**AVIS RELATIF À LA PROTECTION
CONTRE LES EVENTUELS EFFETS NOCIFS ET NUISANCES
PROVOQUÉS PAR LES RAYONNEMENTS NON IONISANTS
GÉNÉRÉS PAR DES ANTENNES ÉMETTRICES STATIONNAIRES
Commune : FEXHE-LE-HAUT-CLOCHER - Exploitant : TELENET
GROUP
Référence exploitant : LG2279B**

Rapport n° 512 / 2025

Adresse	Pylône ELIA Chaussée Verte 4347 FEXHE-LE-HAUT-CLOCHER (Fexhe-le-Haut-Clocher)
Coordonnées Lambert belge 72	221385E 150518N
Type d'implantation	Pylône HT
Exploitant	TELENET GROUP
Réf. du site de l'exploitant	LG2279B

Figure 1 : Vue en plan des lieux de séjour et des points de contrôle

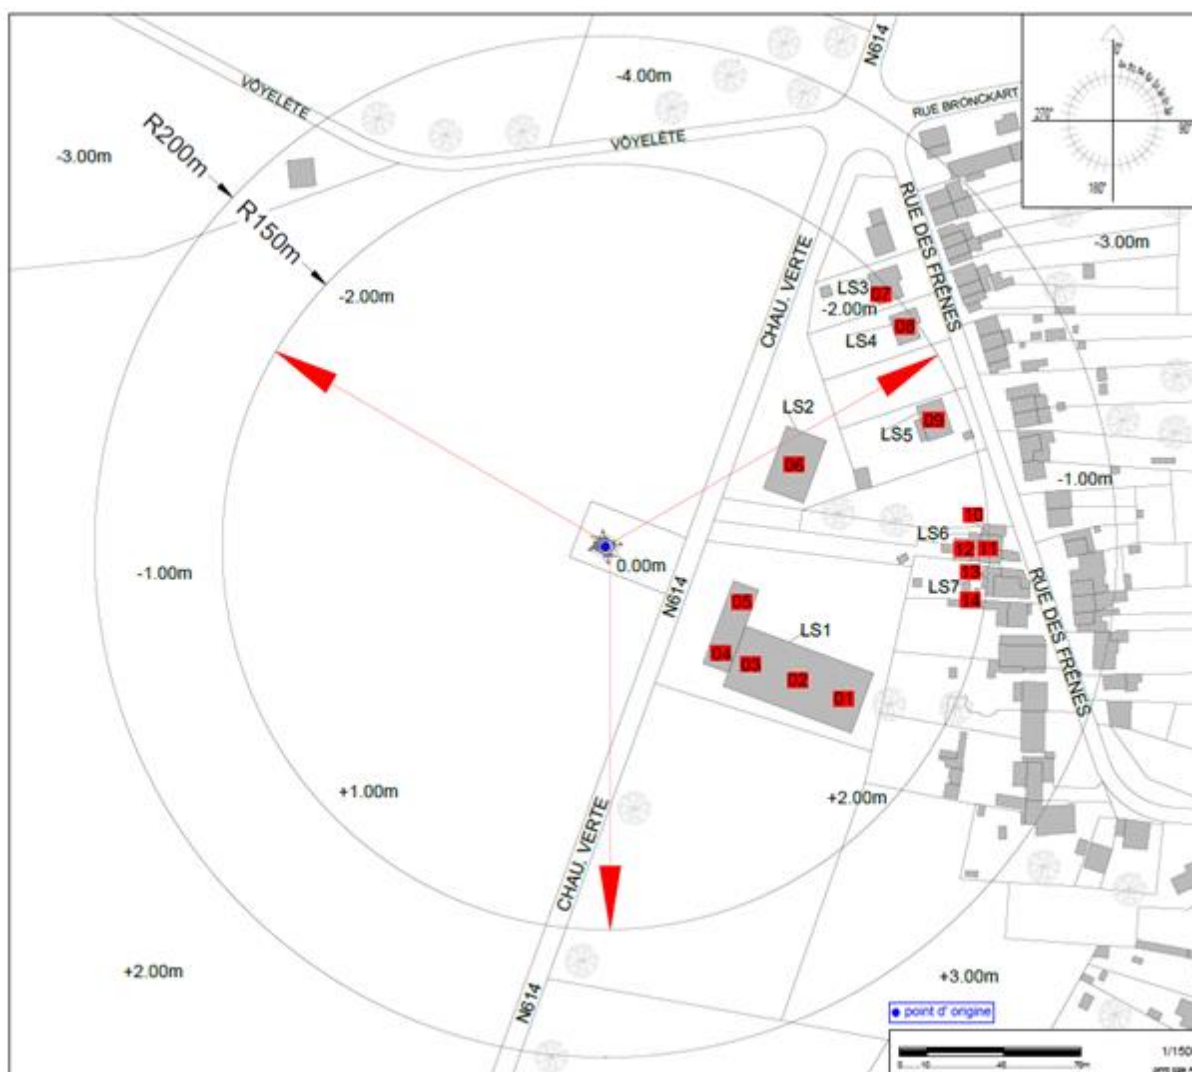
Les fréquences d'émission, la puissance rayonnée par chacune des antennes et leur gain permettent de déterminer le rayon de la zone à analyser. Tout dépassement de la limite par installation est exclu en dehors de cette zone. Le tableau 2 reprend les 35 LS² pour lesquels l'indice d'exposition est le plus élevé. Les différentes colonnes indiquent :

- le numéro du point de contrôle repris sur un des plans de la figure 1;
- le numéro du LS dans lequel se trouve le point de contrôle de la 1^{ère} colonne ;
- l'atténuation d'obstacle prise en compte pour le calcul de l'indice d'exposition dans le LS ;
- le résultat du calcul de l'indice d'exposition.

N° point de contrôle	LS	Atténuation (dB)	Indice d'exposition relatif à la limite par installation IE_i
6	LS2	3,0	0,607
3	LS1	3,0	0,284
9	LS5	3,0	0,215
8	LS4	3,0	0,193
7	LS3	3,0	0,189
2	LS1	3,0	0,186
12	LS6	3,0	0,148
10	LS6	3,0	0,140
11	LS6	3,0	0,132
1	LS1	3,0	0,126
13	LS7	3,0	0,113
14	LS7	3,0	0,111
4	LS1	3,0	0,025
5	LS1	3,0	0,023

En ce qui concerne les antennes de l'installation mentionnées dans le tableau 1, la distance maximale à laquelle la limite pourrait être atteinte, à l'extérieur, est égale à 93,9 m. S'il n'y a pas de LS à une distance inférieure, les antennes respectent forcément la limite d'immission.

Dans le cas des LS situés à l'intérieur des bâtiments, une atténuation d'obstacle est prise en compte et il en résulte que la distance maximale à laquelle la limite pourrait être atteinte se réduit à 66,5 m.

Figure 2 : Vue en plan des installations d'antennes dans un rayon de 300 mètres autour de l'installation faisant l'objet de la demande d'avis

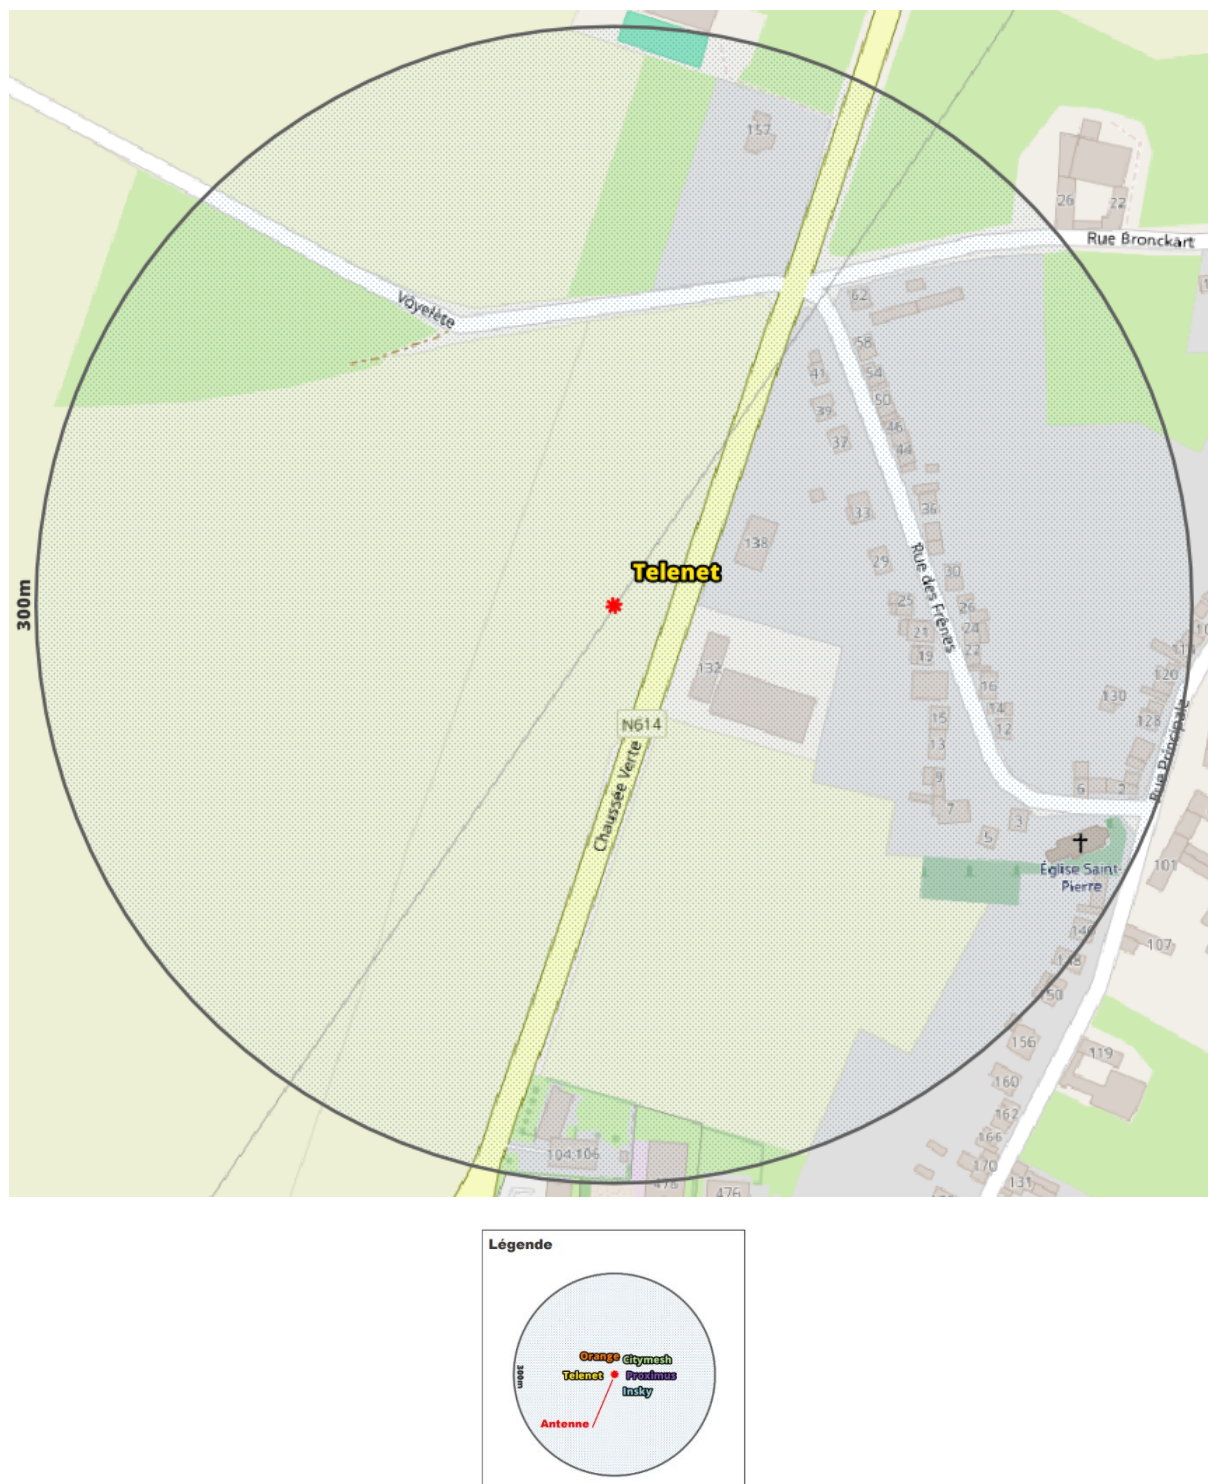
Le plan en projection verticale de la figure 2 indique la localisation des installations d'antennes émettrices stationnaires visées par le décret et situées dans un rayon de 300 mètres autour de l'installation référencée dans le paragraphe 2 et localisée au centre du cercle. Les données de localisation de ces antennes et les avis correspondant sont accessibles via le cadastre en ligne des antennes émettrices stationnaires⁸. Les installations prises en compte dans l'évaluation du respect de la limite cumulative sont les installations d'antennes émettrices déclarées en service par l'exploitant à la date du présent avis, à l'exception de l'installation référencée dans le paragraphe 2 et éventuellement d'autres installations ayant fait l'objet d'une demande d'avis à la même date et qui sont situées à l'intérieur de la zone de 300 mètres de rayon.

- c) dans tous les autres cas, il a été vérifié que la limite cumulative définie à l'article 4, §2 du décret n'est pas dépassée dans les lieux de séjour sur base du nombre d'installations localisées dans la zone d'évaluation de 300 mètres de rayon représentée dans la figure 2, de leur localisation ainsi que des données inscrites dans la figure 1 et au paragraphe 4 du présent avis et dans les avis attestant le respect de la limite par installation ou de la limite abrogée de 3 V/m relatifs aux autres installations reprises dans la figure 2.

Compte tenu des considérations ci-dessus, il apparaît que l'intensité du rayonnement électromagnétique généré, dans les lieux de séjour situés dans un rayon de 300 mètres autour de l'installation référéncée dans le paragraphe 2, par l'ensemble des antennes émettrices stationnaires de l'ensemble des exploitants du même site d'antennes émettrices stationnaires respecte la limite fixée à l'article 4, § 2 du décret.
